女川原子力発電所第2号機 工事計画審査資料	
資料番号	O2-他-F-24-0009_改2
提出年月日	2021年5月19日

女川原子力発電所第2号機 地下水位の設定、 耐震評価における断面選定について

2021年5月19日
東北電力株式会社

1. 本日のご説明内容 指摘事項に対する回答

■ 指摘事項1

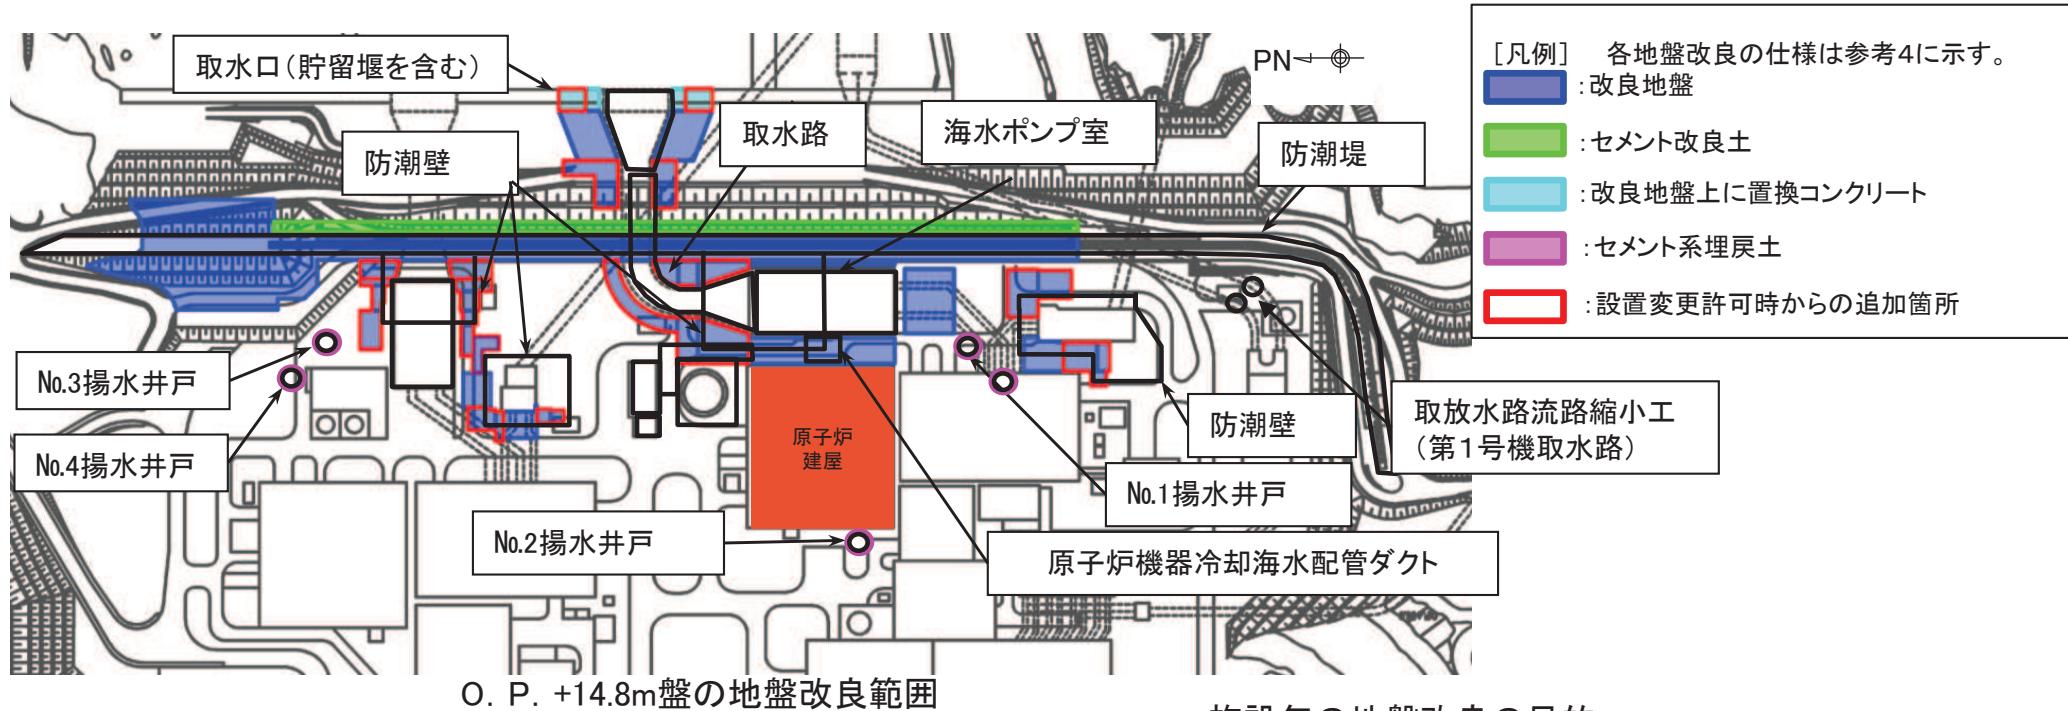
設置変更許可時からの設計進捗を踏まえて、地盤改良の効果を整理して説明すること。

- ・ 詳細設計の結果、耐震裕度の向上や、液状化影響の緩和を目的として設置変更許可時から地盤改良を追加している。
- ・ 地盤改良を実施した施設毎に地盤改良の目的(期待する効果)と施工範囲を示した。
(p.30~32)

■ 指摘事項2

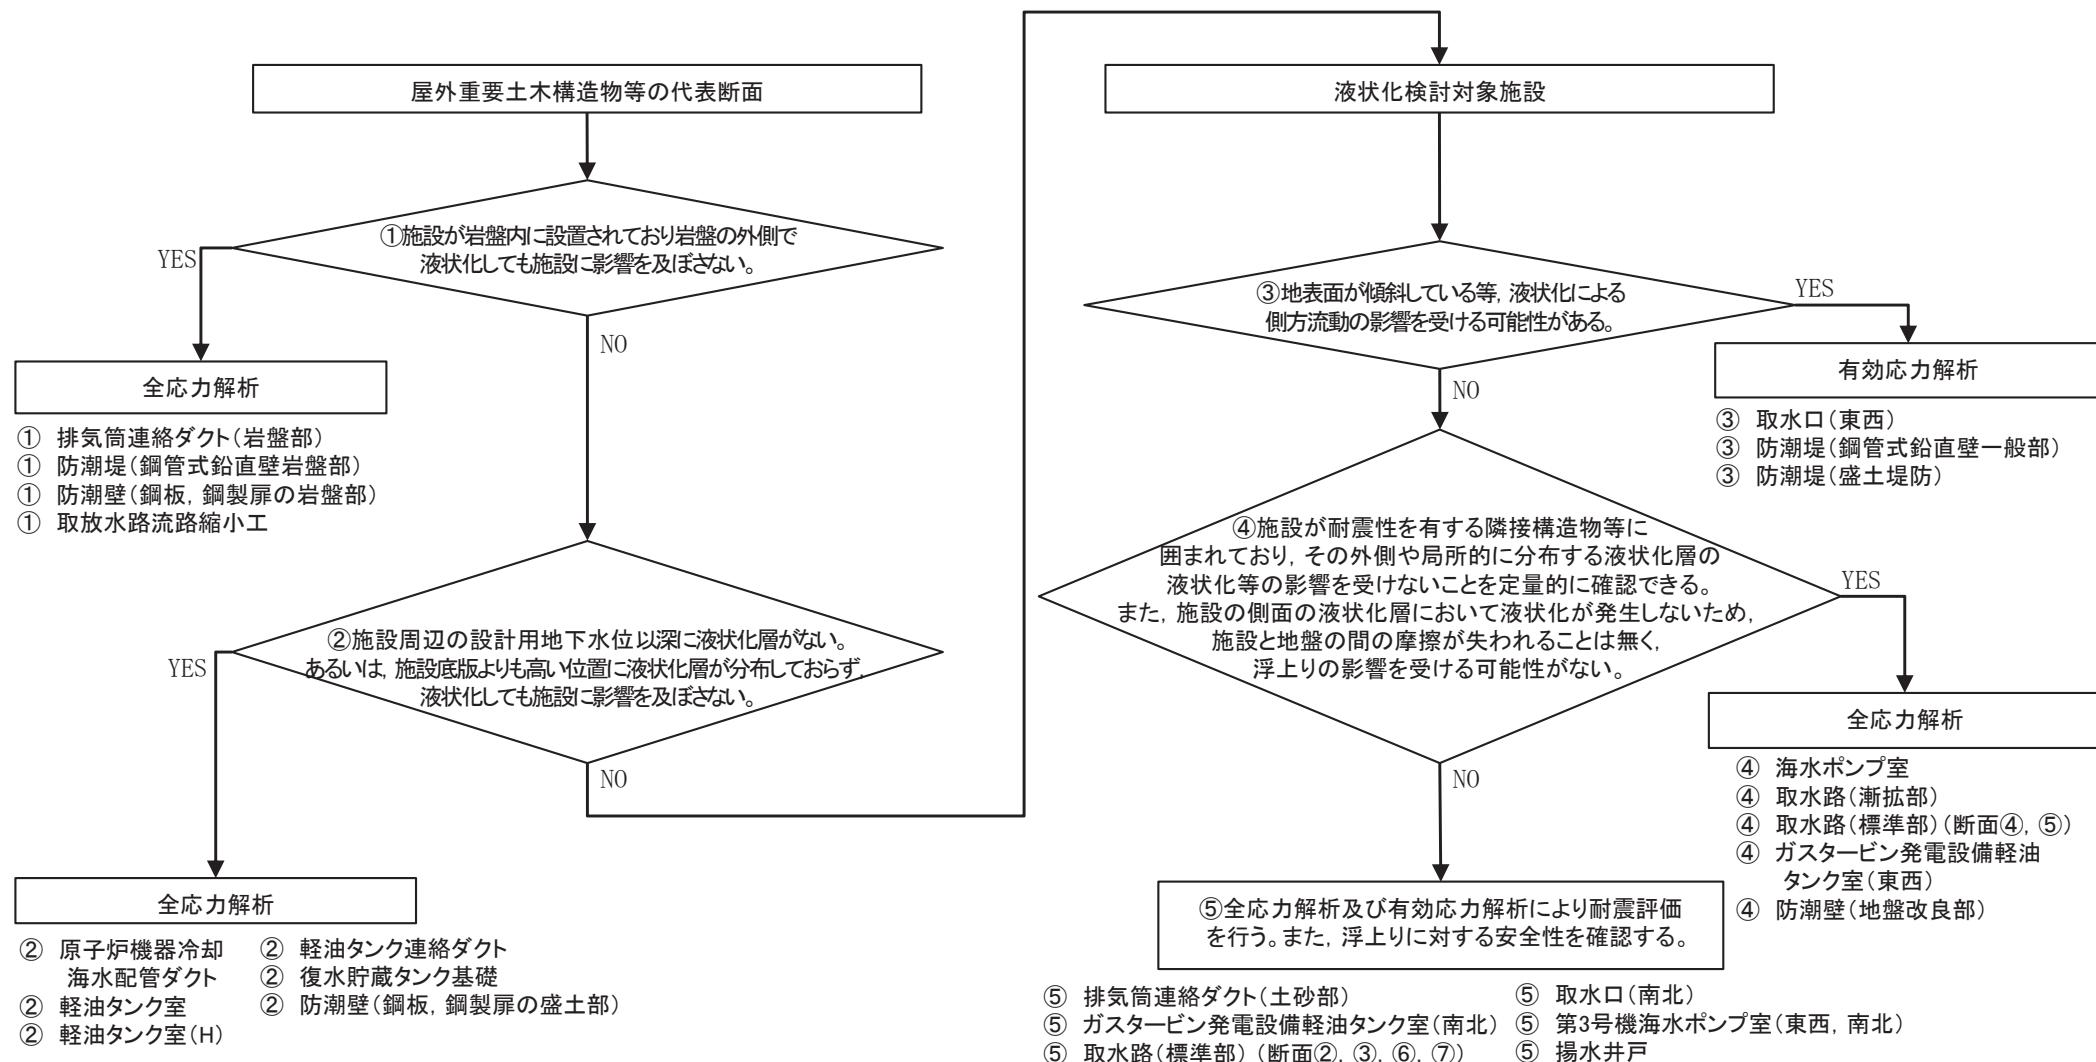
各施設の解析手法の選定について、液状化や浮き上がりの評価を踏まえて説明すること。

- 敷地の盛土及び旧表土が繰返し軟化することを踏まえ、地盤の側方流動や浮上り等の液状化による施設への影響が考えられる場合や、地盤改良による液状化の影響緩和効果の確認が必要な場合には、有効応力解析が選定されるように作成した「解析手法の選定フロー」に基づき、解析手法を選定する方針と各施設の解析手法の選定結果を示した。
(p.34～40)

■ 指摘事項3

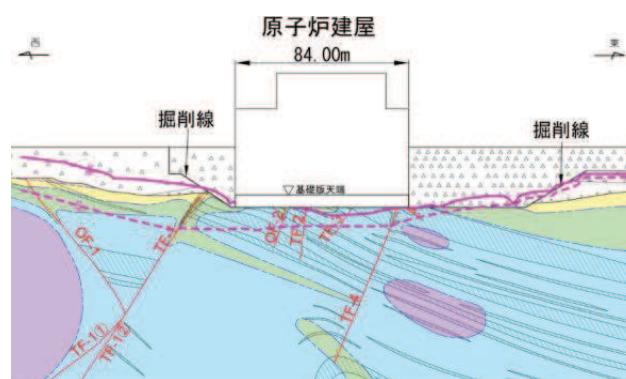
設計用地下水位を高めに設定していることを踏まえ、地下水位が低い場合の影響を整理して説明すること。

- 平常時の地下水位として、設計用地下水位より低い場合に、耐震評価に影響を与える可能性があるパターンを抽出し、各パターンにおける検討対象施設と影響検討を実施する内容を整理した。
- 今後、影響について確認する。
(p.45～46)
